**Замечания и предложения АО «Трансмашхолдинг» к доработанной окончательной редакции проекта
ГОСТ Р «Колеса составные железнодорожного подвижного состава. Технические требования к процессу сборки»
(письмо от 21.06.2018 №3764-ДТР)**

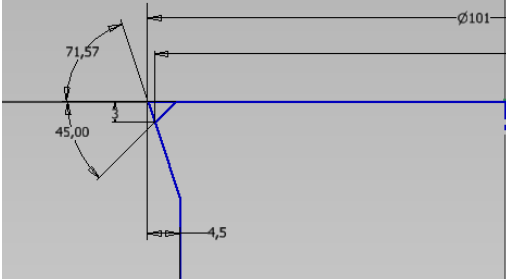
Пункт проекта	Существующая редакция	Предлагаемая редакция, предложения по корректировке	Примечания	Заключение разработчика
Пункт 4.2.2	Первое предложение «...(см. рисунок А.1, размер d) ...»	«...(см. рисунок А.1, размер D₁) ... Для приведения в соответствие с п.4.5.7 и рис. А.4	Пункты 4.2.2, 4.3.7, рисунки А.1 и А.4	Различия обозначения « <i>d</i> » введены по итогам рассмотрения замечаний и предложений АО «Трансмшхолдинг» письмо от 16.04.2018 №2492-ДТР:
Рисунок А.1 – Обод колесного центра	Главный вид, обозначение диаметра посадочной поверхности обода колесного центра – « d »	« D₁ » Для приведения в соответствие с п.4.5.7 и рис. А.4	отражают требования к диаметру обода колесного центра под посадку бандажа и должны быть обозначены одной буквой. Для приведения в соответствие с пунктом 4.5.7 и рисунком А.4 – диаметр обозначить « D₁ ».	«Ввести различия обозначения « <i>d</i> » на рисунках А1, А2, А4: - обода колесного центра; - внутреннего диаметра бандажа; - фактического диаметра обода колесного центра. Согласно п.4.3.2 настоящего проекта «внутренний диаметр бандажа должен быть меньше диаметра обода колесного центра» и п.4.5.7 «соответствующего наружному (посадочному) диаметру обода колесного центра», числовые значения « <i>d</i> » не могут быть одинаковыми».
